## WEITERE RÜCKFRAGEN (Stand: 7. Juni 2022)

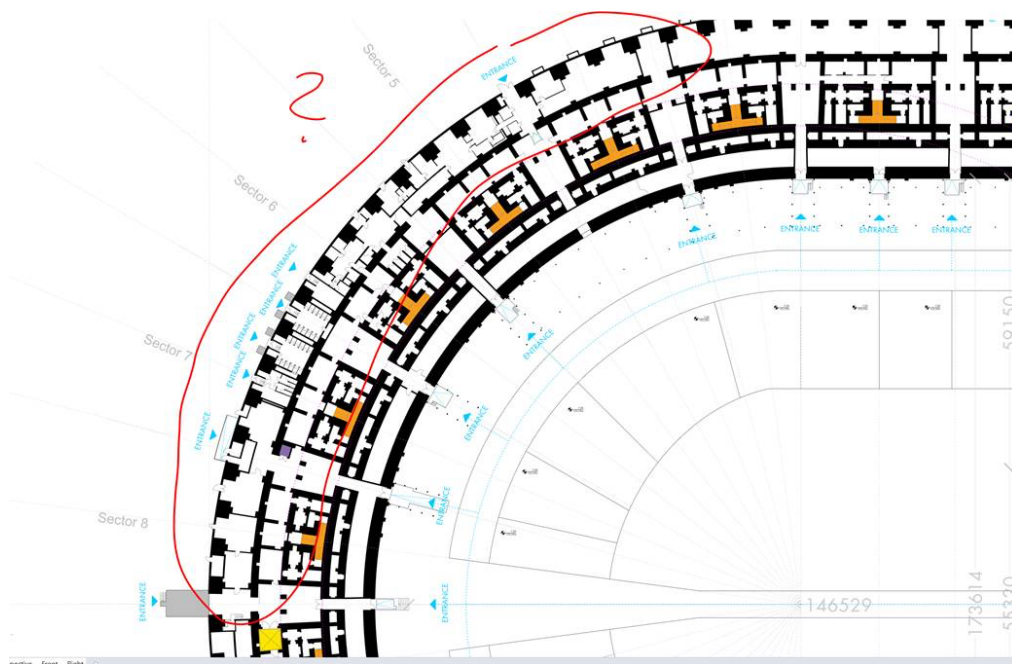
- F23. Ist es richtig, dass wir die Wände, die im Untergeschoss eingefügt wurden, entfernen können? (Siehe Bild unten) Oder müssen wir sie erhalten?

- Q23. *Is it correct that we can remove the walls that have been placed into the basement? (see image below) Or do we need to preserve them?*

A23. Grundsätzlich ist jeder bauliche Eingriff mit der Denkmalbehörde abzustimmen. Für das Standortverfahren kann davon ausgegangen werden, dass nachträgliche, nicht-tragende Einbauten entfernt werden können. Die tragende, bauzeitliche Bausubstanz des Rohbaus ist geschützt und in jedem Fall zu erhalten.

A23. *In principle, any structural intervention must be coordinated with the monument protection authority. For the current procedure, it can be assumed that subsequent, non-load-bearing fixtures can be removed. The load-bearing, structural fabric of the shell of the building is to be protected and preserved in any case.*
